2010年5月31日 407 電気装置の不具合

リコール届出一覧表

改善箇所説明図

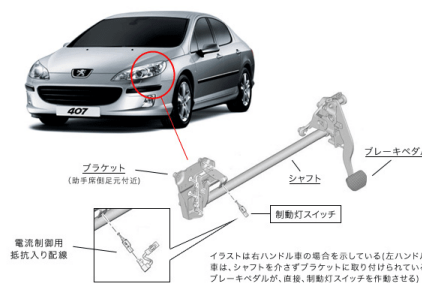
保安基準不適合箇所

制動灯スイッチ内部の接点の電気負荷に対する容量が不足しているため、ブレーキの繰り返し操作により接点が消耗し、制動灯が点灯しなくなり、シフトレバーがパーキング位置から動かなくなる、または再始動できないおそれがある。

改善措置の内容

金庫面、制動灯スイッチを対策品に交換し、制動灯スイッチの配線に、電流制御用抵抗入り配線を追加する。
